**SUPPORTO TECNICO ALL'OSSERVATORIO AMBIENTALE
COLLEGAMENTO AUTOSTRADALE DALMINE – COMO – VARESE –
VALICO DEL GAGGIOLO E OPERE CONNESSE**

ISTRUTTORIA TECNICA

SUOLO

Risultati Monitoraggio PO

SUO-LO-01

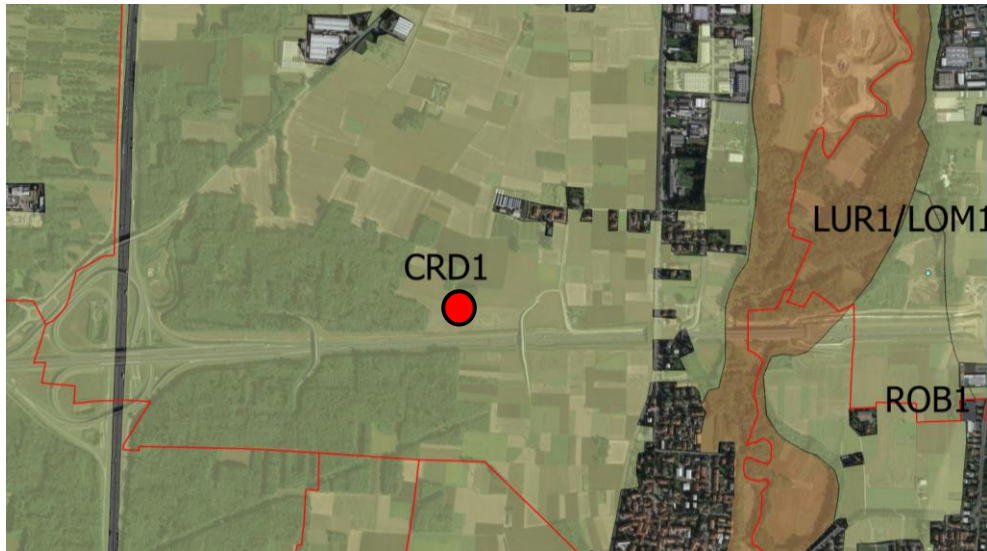
Si sottolinea che la scheda risultati allegata alla relazione di monitoraggio riporta i dati riferiti ai due campioni più superficiali, indicati come prelevati alle profondità di 50 e 100 cm. Mancano quindi i dati riferiti al campione più profondo e risultano errate le profondità. Si ritiene maggiormente affidabile la tabella presente in relazione alle pagine 13, 14, 15, la quale tuttavia riporta erroneamente l'indicazione della profondità del campione più profondo prelevato tra 1,3 e 1,5 m e non 0,3 e 1,5 m.

Rispetto al primo rilievo di AO il punto ha subito una rilocalizzazione di qualche decina di metri, individuata comunque nella porzione centrale dell'area di cantiere.

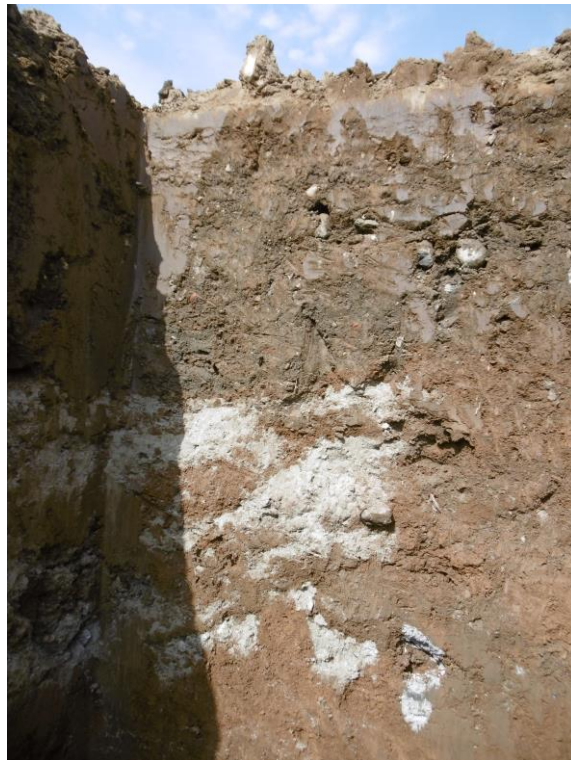
Si ricorda che in occasione del monitoraggio eseguito in data 06-04-2016 è stata riscontrata una criticità a seguito della presenza di materiale antropico. Di seguito si riporta quanto riportato dal ST nel verbale di sopralluogo:

“si rileva la presenza di un orizzonte tra la quota 60 e 120 cm con elementi antropici (sabbia, frammenti di tubatura e cemento) in modo discontinuo di possibile provenienza dal cantiere. Si osservano sporadici elementi di cantiere in superficie, di cui si chiede la rimozione.”

Le attività di monitoraggio sono state quindi ripetute in data 29-04-2016, a seguito della comunicazione dell'avvenuta rimozione del materiale antropico da parte di APL. In tale occasione la situazione riscontrata è risultata meno compromessa. Di seguito si riporta quanto indicato dal ST nel verbale di sopralluogo:

A seguito di tale verbale APL ha fornito in occasione dell’Osservatorio Ambientale del 31-01-2017 una documentazione attestante la rimozione dei materiali antropici, non inserita nella relazione e per la quale si chiede un’integrazione. Si sottolinea inoltre che nella relazione di monitoraggio non viene contestualizzata e motivata la presenza del materiale antropico rinvenuto.

SUO-LO-02

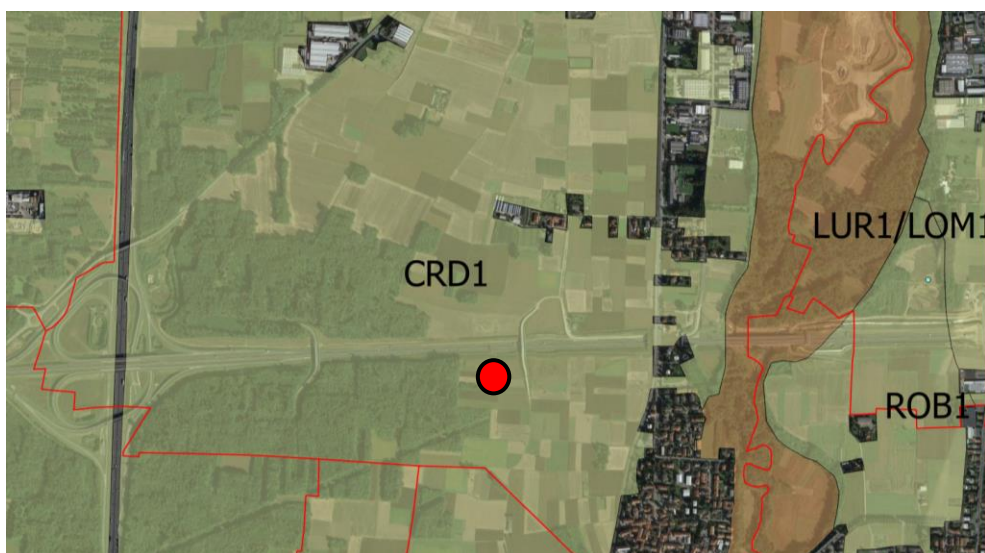
Si sottolinea che la scheda risultati, allegata alla relazione di monitoraggio, riporta i dati riferiti ai due campioni più superficiali indicati come prelevati alle profondità di 50 e 100 cm. Mancano quindi i dati riferiti al campione più profondo e risultano errate le profondità. Si ritiene maggiormente affidabile la tabella presente in relazione alle pagine 13, 14, 15.
